Nazwa zamówienia: Dostawa platformy serwerowej, systemu backupu, macierzy dyskowych, urządzeń sieciowych, serwera kompresji, systemu zasilania awaryjnego oraz stacji roboczych na potrzeby projektu pn.: „Śląskie Digitalium. Digitalizacja i udostępnianie zasobów instytucji kultury województwa śląskiego”
Znak postępowania: DDB.201.1.2020

Zamawiający:
Biblioteka Śląska z siedzibą w Katowicach
Pl. Rady Europy 1
40-021 Katowice

WYJAŚNIENIA I ZMIANY TREŚCI SPECYFIKACJI ISTOTNYCH WARUNKÓW ZAMÓWIENIA

Schemat połączeń systemu wykonywania kopii zapasowej opracowany na etapie tworzenia dokumentacji funkcjonalnej załączono poniżej. Ze schematu wynika, że mają być dostarczone 3 fizyczne urządzenia: jedno w lokalizacji podstawowej oraz dwa w lokalizacji zapasowej.

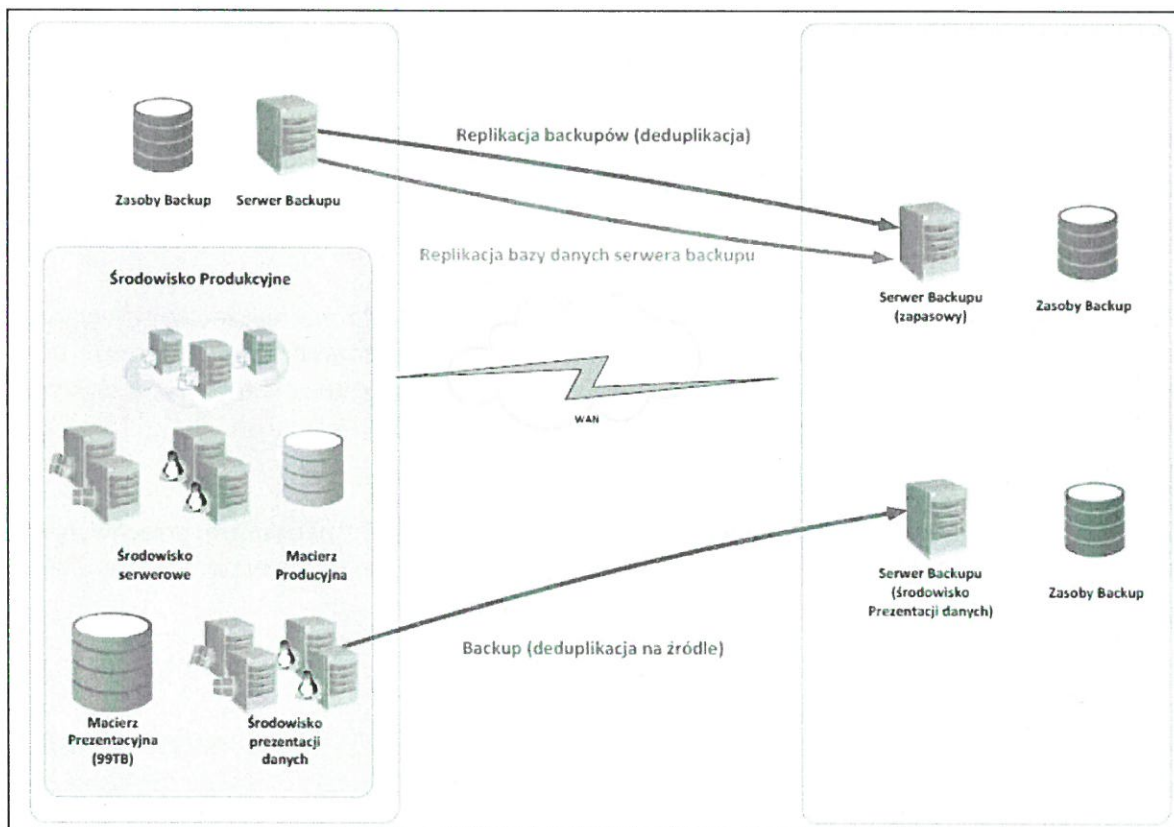
Z jednej strony jest informacja o 3 szt. Z drugiej strony wskazane są dwie lokalizacje oraz informacja, że należy zainstalować po 1 szt. urządzeń w każdej lokalizacji co wskazywałoby na 2-a urządzenia – w związku z powyższym prosimy o wskazanie ilu urządzeń tego typu dotyczy zakres zamówienia?

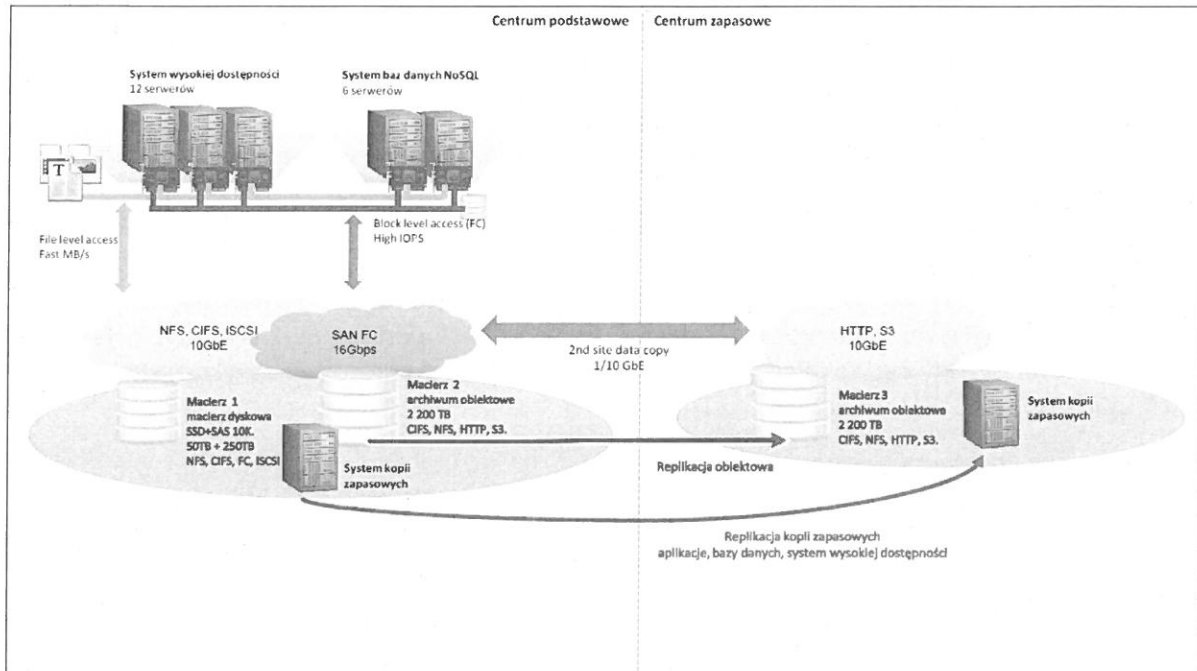
Prosimy też o podanie szczegółowego zakresu usług jakie muszą zostać wykonane w trakcie wdrożenia produkcyjnego macierzy obiektowych 2 i 3.

Jakie funkcjonalności mają zostać uruchomione produkcyjnie w macierzach obiektowych 2 i 3?

Brak szczegółowych informacji dotyczących zakresu oraz schematu wymiany danych naraża Wykonawców na niedoszacowanie kosztów przeznaczonych na usługę wdrożenia, czasu przeznaczonego na uruchomienie funkcjonalności oraz zaoferowanie rozwiązania, które nie będzie współpracować z obecnie używanymi przez Zamawiającego aplikacjami i posiadaną przez niego oraz dostarczaną infrastrukturą IT.

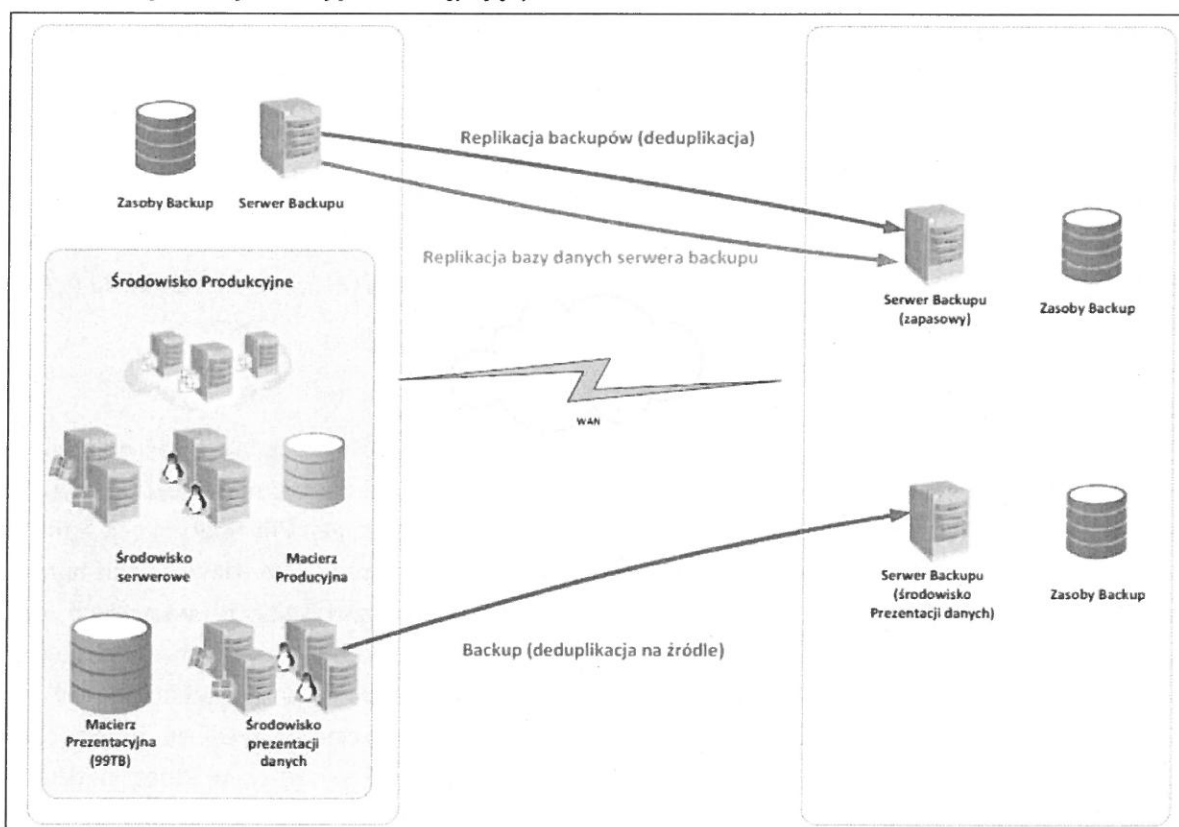
27 Pytanie do Załącznika nr 1.1 do SIWZ dla "Zadanie 1 serwery, macierze, urządzenia sieciowe, backup", Punkt 2. Urządzenia sieciowe, podpunkt 1.3 Switche FC 48 port 16 Gbps.

Zamawiający uzna za równoważne rozwiązanie, które zamiast typu portu M będzie posiadało funkcjonalność Flow Mirror i modyfikuje zapisy SIWZ.
